Veřejná ZAKÁZKA:
„Kolovraty - dostupné bydlení“

VYSVĚTLENÍ ZADÁVACÍ DOKUMENTACE III

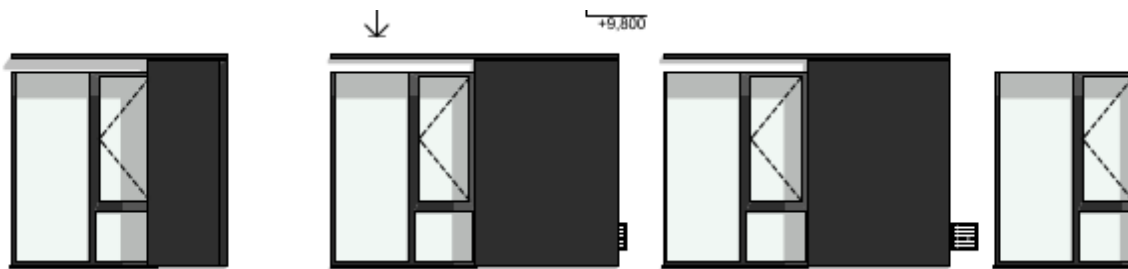
V rámci PD ani ve VV nedokážeme najít záchytný systém proti pádu osob. Prosíme o prověření a případné doplnění.

Ad 1) Záchytný systém nebyl ze strany investora koordinátorem BOZP ve stupni projektové přípravy požadován. V případě, že bude požadováno jeho doplnění v rámci BOZP v průběhu výstavby, bude projekčně doplněn.

řez 5-5' = řez výtahovou šachtou a světlíky v atriu

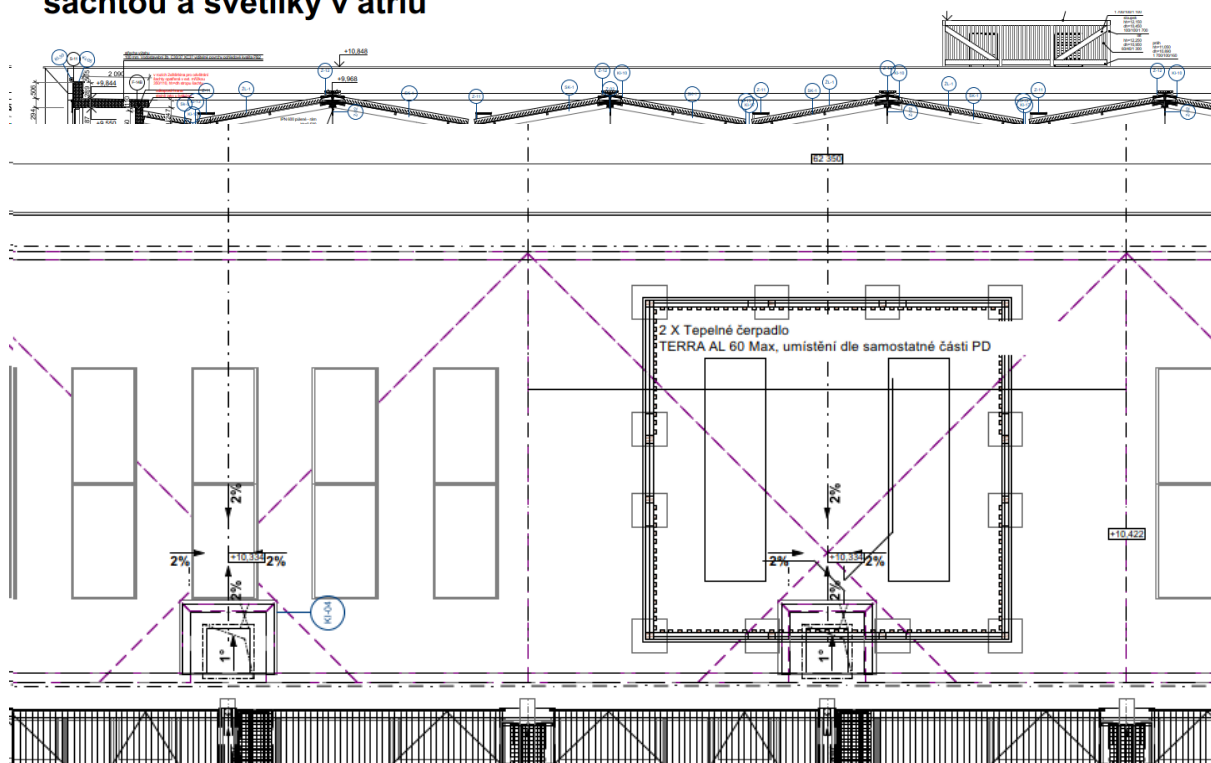
V řezu 5-5', kde je jako v jediném popsána konstrukce na střeše kolem TČ, je výkres useknutý v půlce popisku. Vzhledem k tomu, že konstrukce kolem TČ nemá v jiných výkresech žádné označení a

z tabulky 210 soupis pozic zámečnických kcí ji nejsme schopni identifikovat, prosíme o opravu výkresu a kontrolu VV, že je tento prvek vykázán. Prosíme i o zakótování rozměrů konstrukce kolem TČ ve výkrese D.1.1.12 Střechy.

Ad 5) Viz příloha nový okótovaný výkres zástěny, je to kce tesařská, proto není ve výčtu pozic zámečnickiny.
